Mission régionale d'autorité environnementale
CENTRE - VAL DE LOIRE

Avis délibéré

sur l'installation d'une centrale agrivoltaïque

N°MRAe 2024-4879

Variante retenue et niveaux d'enjeu (Source : Volet écologique de l'étude d'impact sur l'environnement, page 169)

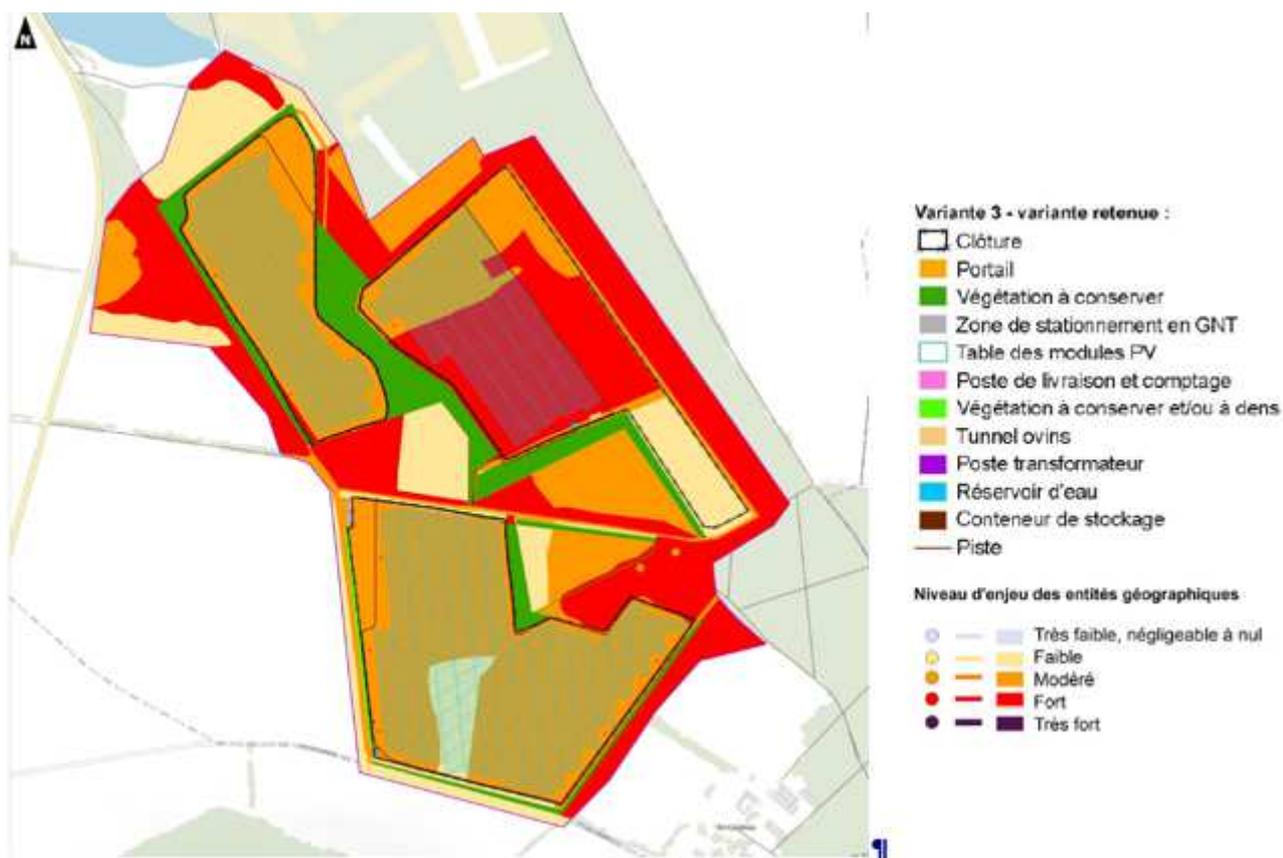
L'étude des variantes conduit néanmoins à maintenir l'implantation de l'ensemble de la centrale photovoltaïque (panneaux, pistes de circulation et constructions) sur une zone humide, zone à préserver qui s'étend sur la quasi-totalité de l'emprise du projet (52 ha sur 57 environ). La démarche d'évitement n'est abordée qu'à l'échelle de la zone d'implantation du projet. La prise en compte des enjeux environnementaux et la conduite de la démarche « éviter-réduire-compenser » ne peut pas être considérée comme satisfaisante en l'état.

L'autorité environnementale recommande de présenter des solutions alternatives au choix du projet afin de mieux justifier l'implantation définitive du projet, au regard de ses incidences importantes sur l'environnement. Il conviendra de réinterroger le bilan environnemental de ce parc agrivoltaïque compte tenu de sa localisation géographique, au sein de zones humides et d'un site Natura 2000 abritant l'Outarde canepetière, oiseau menacé d'extinction, dont il ne peut être conclu à la lecture du dossier, que le projet ne lui porte pas atteinte.
